RELATÓRIO DE FISCALIZAÇÃO TÉCNICA DE ÁGUA DO MUNICÍPIO DE RIO CLARO

PRESTADOR: DAAE – DEPARTAMENTO DE ÁGUA E ESGOTOS DE RIO CLARO

Relatório R6 – Continuação Diagnóstico e Não Conformidades

Americana, junho de 2016

Localização do Poço Assistência

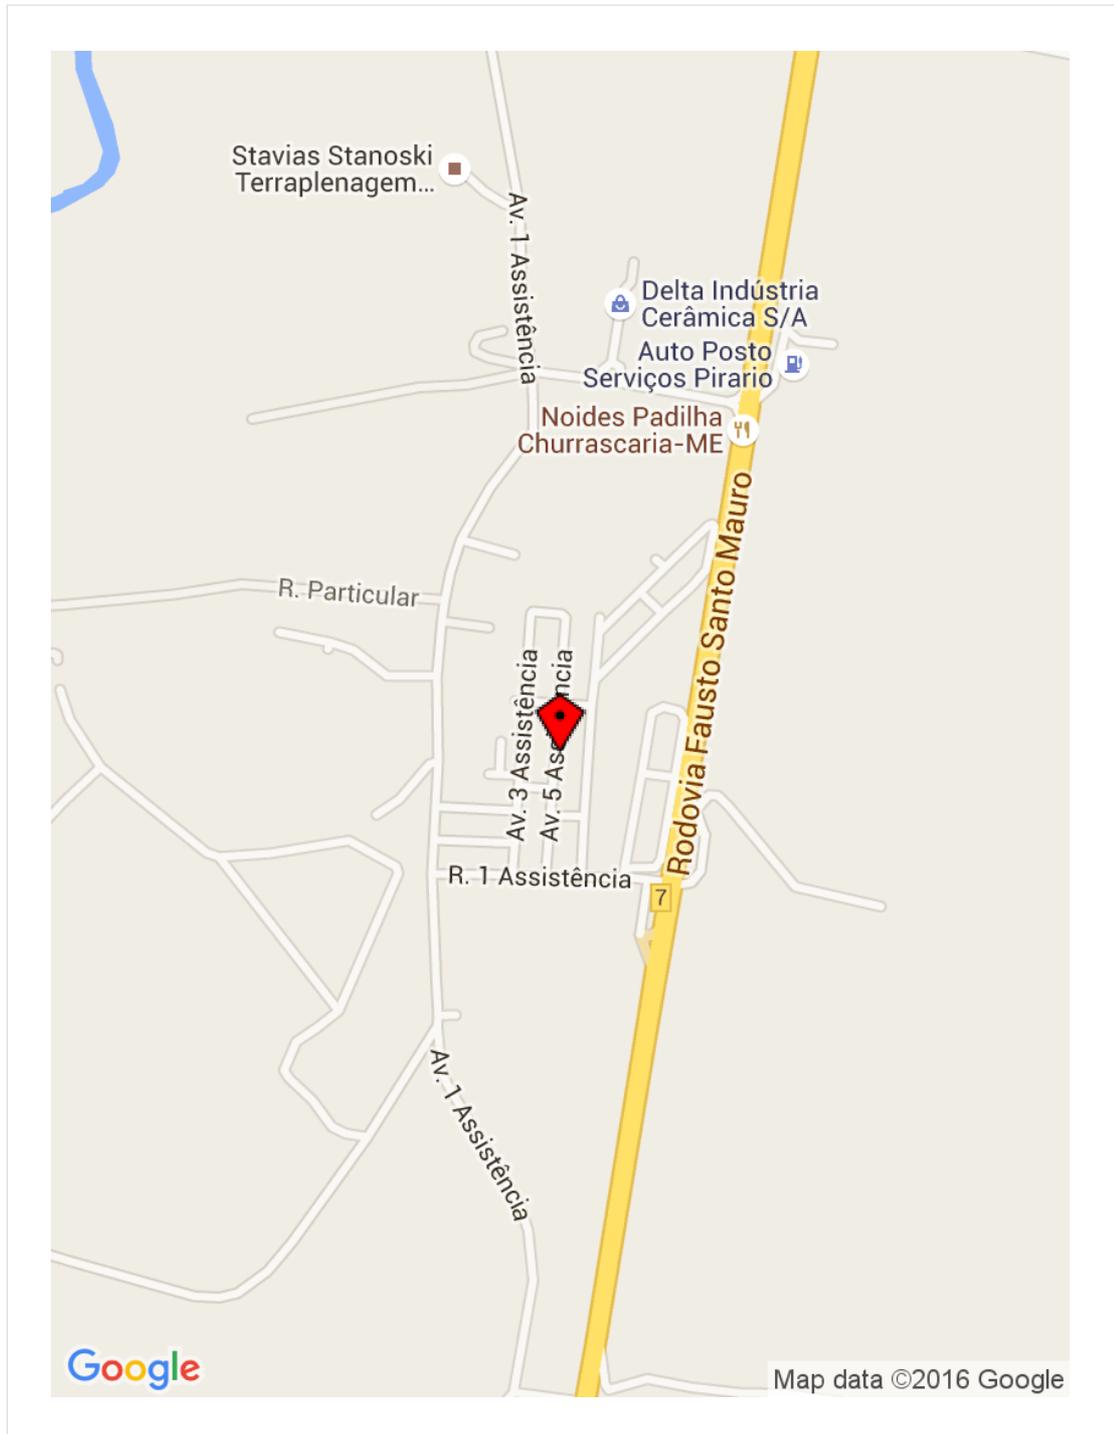
Item 2.4: Ausência de identificação da área (Art. 2º da Lei Federal 11.445/2007). Prazo: Em até 180 dias

Item 2.9: Ausência de tubo de medição de nível (Art. 4.2 da NBR 12212/1992 e Art. 3.4 da IT DPO nº 006 do DAEE). Prazo: Em até 180 dias

Item 2.11: Captação de água sem outorga (Art. 12 da Lei Federal nº 9433/1997 e Art.12 da Lei estadual nº 7.663/1991). Prazo: Em até 180 dias

Localização da EEAT Batovi I

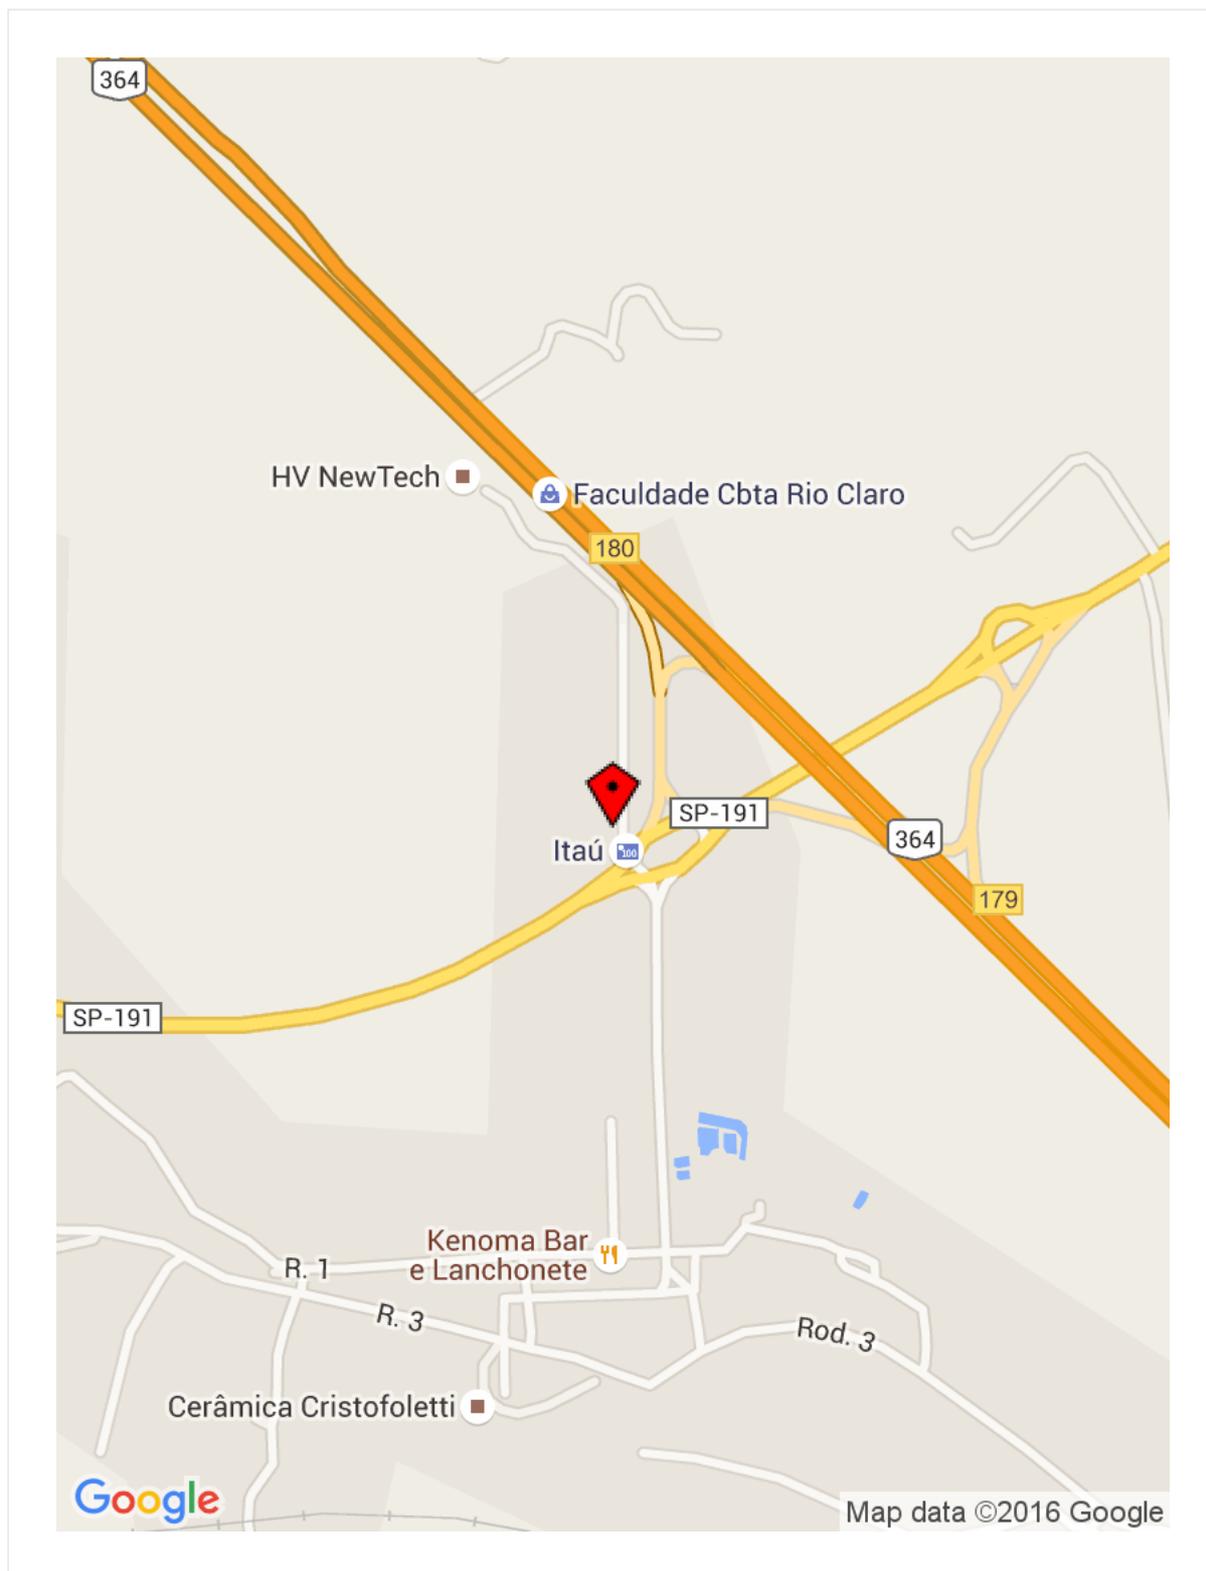
Item 4.3: Ausência de conjunto moto-bomba reserva (Art. 5.3.2 da NBR 12214/1992). Prazo: Em até 180 dias

Item 4.5: Ausência de identificação da área (Art. 2º da Lei Federal 11.445/2007). Prazo: Em até 180 dias

Item 4.7: Drenagem inadequada de água de lubrificação de gaxetas (Art. 5.5.2.1 da NBR 12214/1992). Prazo: Em até 180 dias

Item 4.8: Existência de vazamentos aparentes (Art. 2º da Lei Federal 11.445/2007). Prazo: Imediato

Localização da EEAT Central de Distribuição

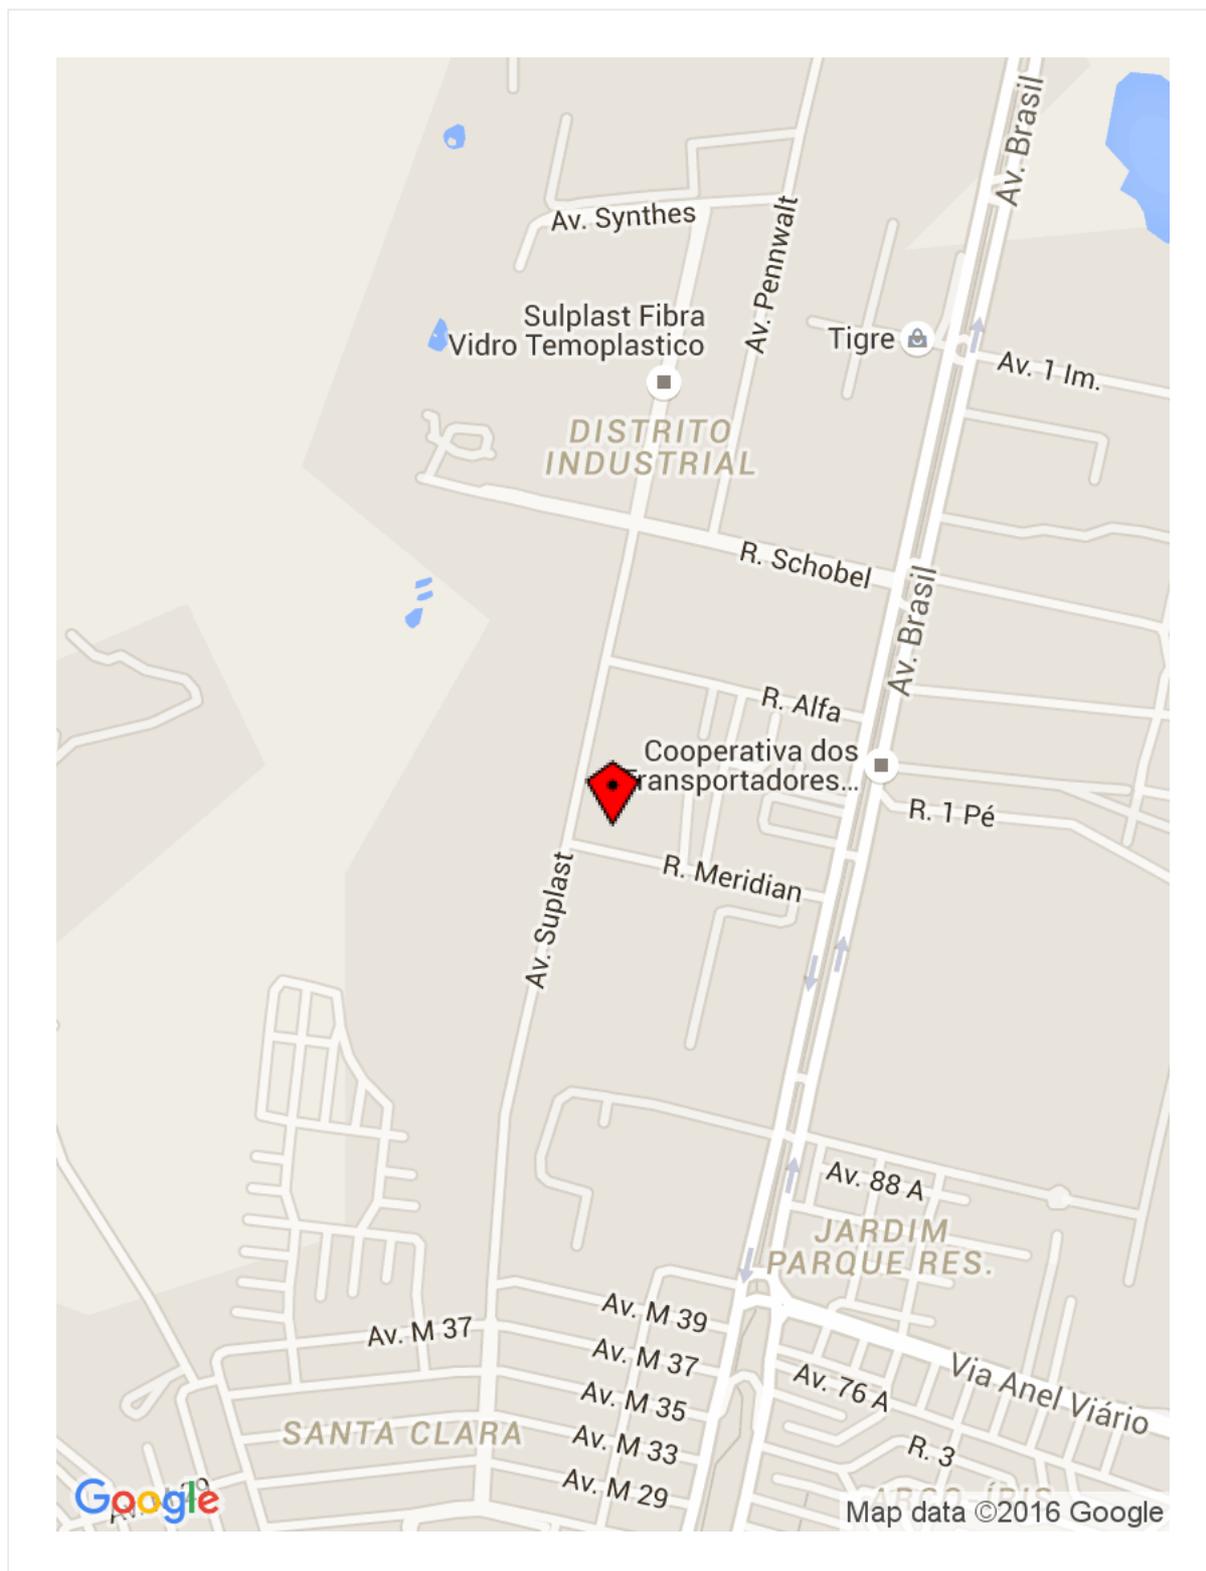
Item 4.8: Existência de vazamentos aparentes (Art. 2º da Lei Federal 11.445/2007). Prazo: Imediato

Informações complementares: Há vários pontos com acúmulo de água em torno das 2 bombas de 40 CV devido aos vazamentos que vem da tubulação de drenagem da gaxeta ou da própria gaxeta. Solicita-se averiguação urgente e que sejam tomadas providências.

Localização da EEAT ETA II (embaixo reservatório elevado)

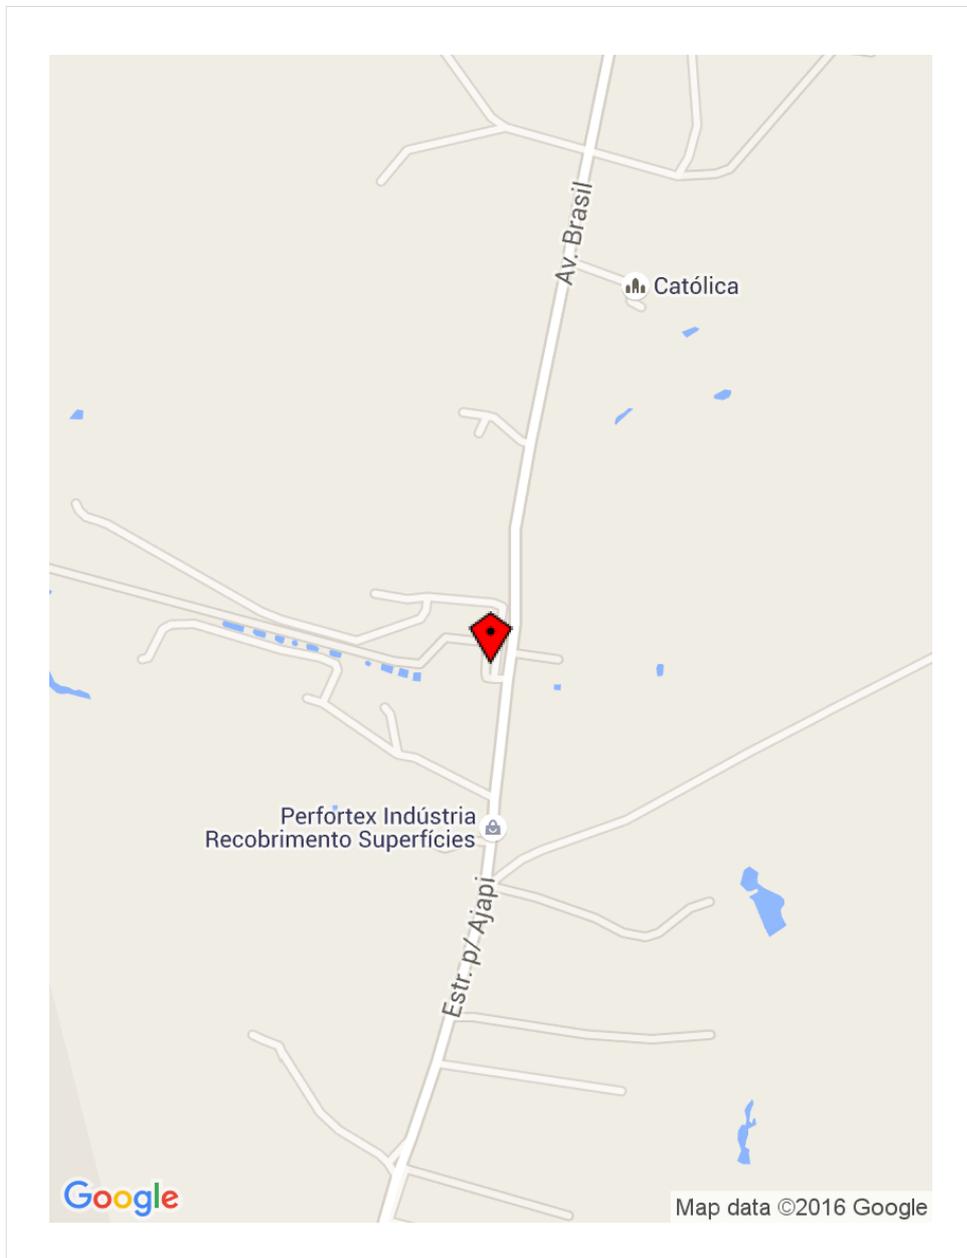
Item 4.4: Ausência de extintor de incêndio (Art. 10.9 da NR 10 e Art. 23.1 da NR 23). Prazo: Imediato

Item 4.7: Drenagem inadequada de água de lubrificação de gaxetas (Art. 5.5.2.1 da NBR 12214/1992). Prazo: Em até 180 dias

Item 4.8: Existência de vazamentos aparentes (Art. 2º da Lei Federal 11.445/2007). Prazo: Imediato
Item 4.8

Localização da EEAT Nova Rio Claro

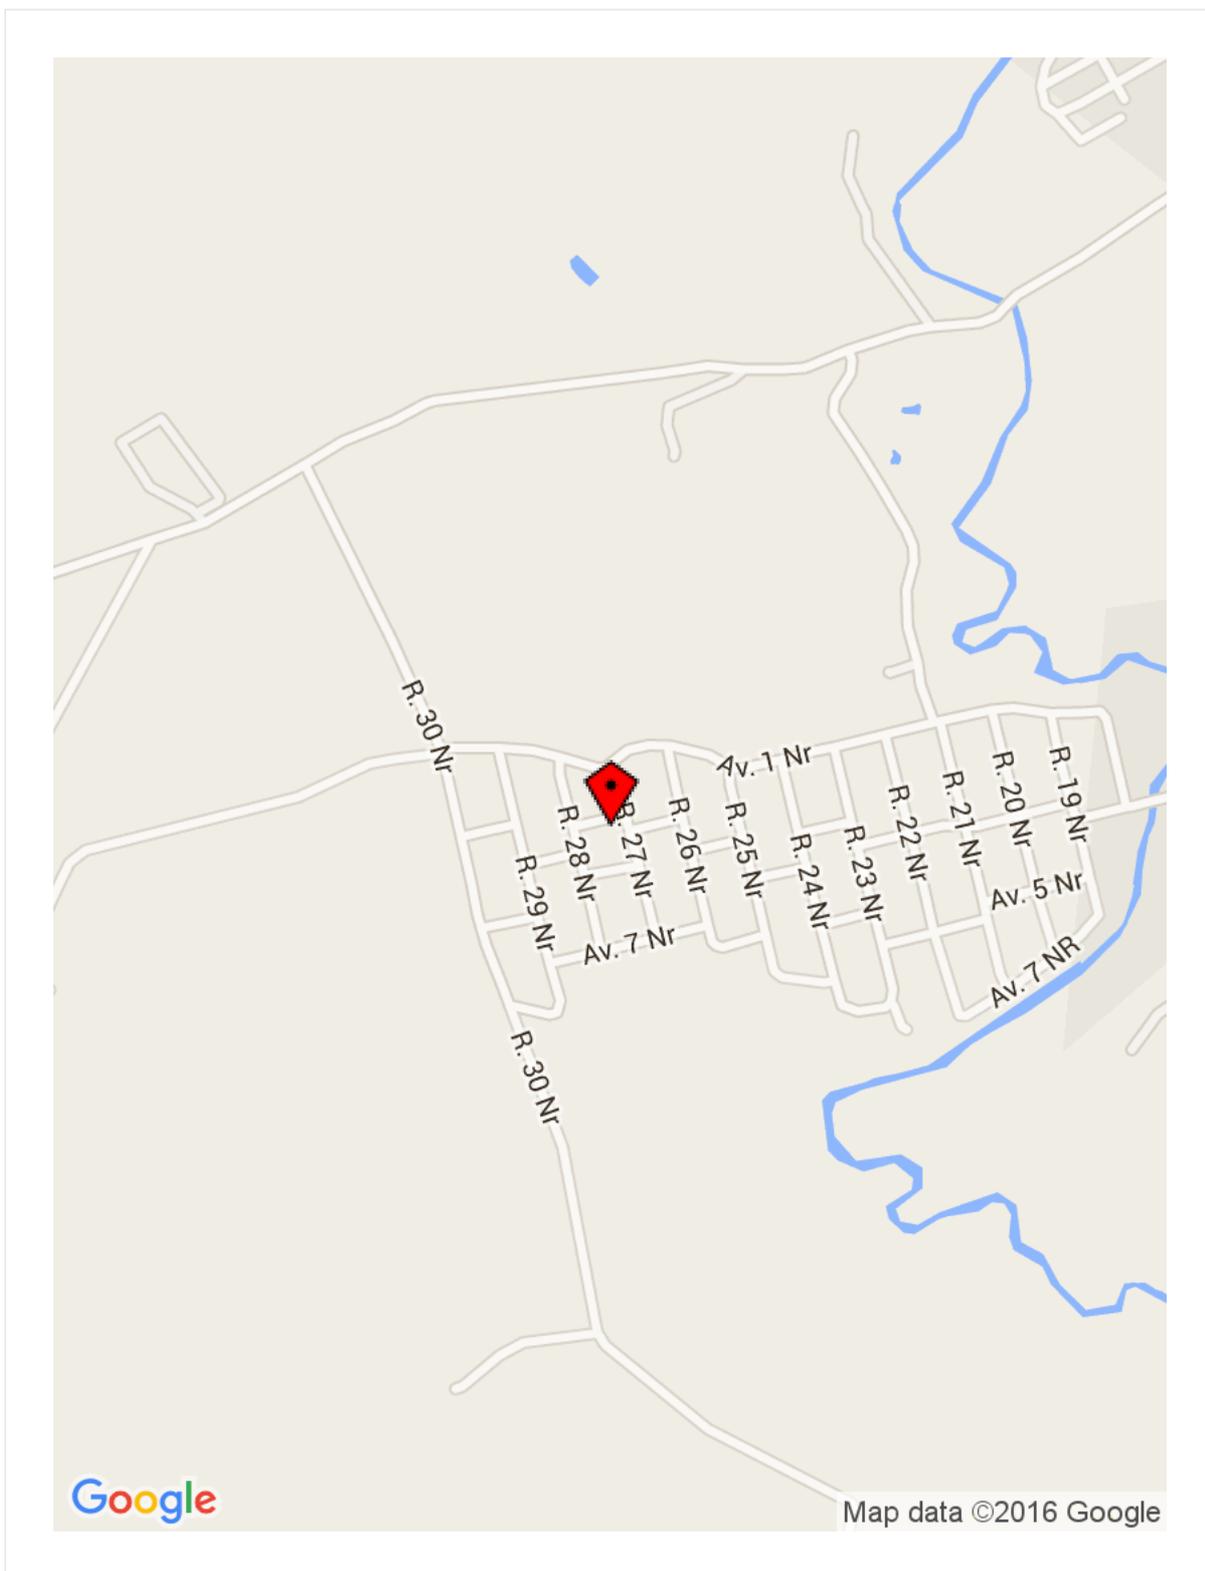
Item 4.4: Ausência de extintor de incêndio (Art. 10.9 da NR 10 e Art. 23.1 da NR 23). Prazo: Imediato

Item 4.5: Ausência de identificação da área (Art. 2º da Lei Federal 11.445/2007). Prazo: Em até 180 dias

Localização do Reservatório Alan Grei (baixo)

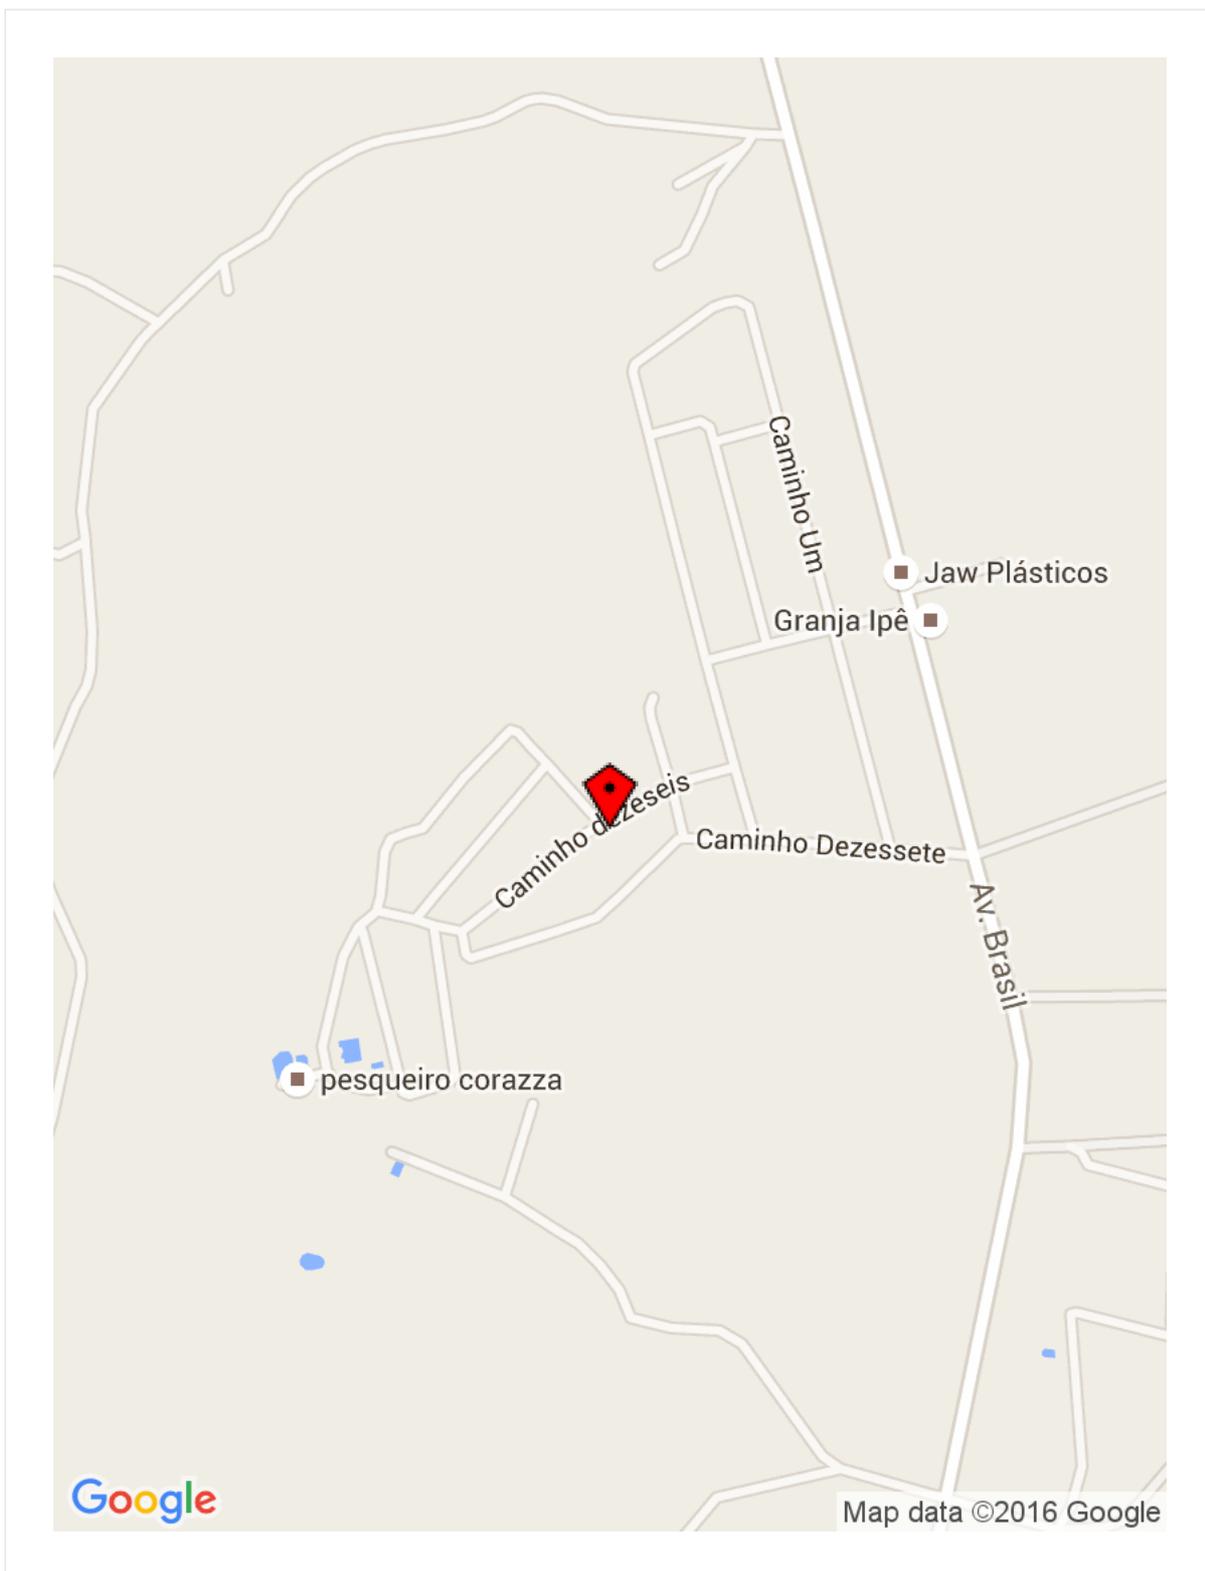
Item 6.1: A área não está devidamente cercada (Art. 5.16.8 da NBR 12217/1994). Prazo: Em até 180 dias

Item 6.2: Ausência de identificação da área (Art. 2º da Lei Federal 11.445/2007). Prazo: Em até 180 dias

Item 6.3: Existência de vazamentos aparentes nas instalações (Art. 2º da Lei Federal 11.445/2007).

Item 6.10: O reservatório sem tampas de inspeção em boas condições (Art. 5.13 da NBR 12217/1994).
Prazo: Imediato

Informações complementares: Foram observados vários pontos com excessiva umidade, com eflorescência, o que caracteriza carbonatação do concreto devido a fissuras, trincas. A umidade por infiltrações pode levar à deterioração da camada externa do concreto e conseqüente corrosão da armadura, podendo comprometer toda a estrutura. Recomenda-se intervenção técnica especializada para eliminar as infiltrações e efetuar a impermeabilização a fim de impedir o avanço dessa patologia com intuito de garantir a estanqueidade e vida útil da estrutura e qualidade da água reservada.
